Sunete de fluierat din zona de acțiune a curelei trapezoidale

Constructor: Opel, Vauxhall

Coduri de motor: C13DT, Z13DT,
Z13DTJ, Y13DT,
Z13DTH

Imagine 1: Înlocuirea articolului

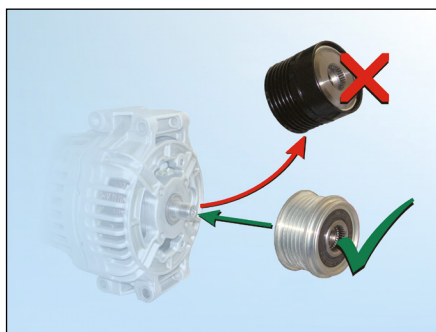
Sunete de fluierat din zona de acțiune a curelei trapezoidale.

Roata liberă pentru alternator este defectă.

Conform producătorului autovehiculului, în cazul alternatoarelor DENSO roata liberă de prim montaj trebuie înlocuită cu o roată liberă pentru alternator modificată marca INA (vezi imaginea 1).
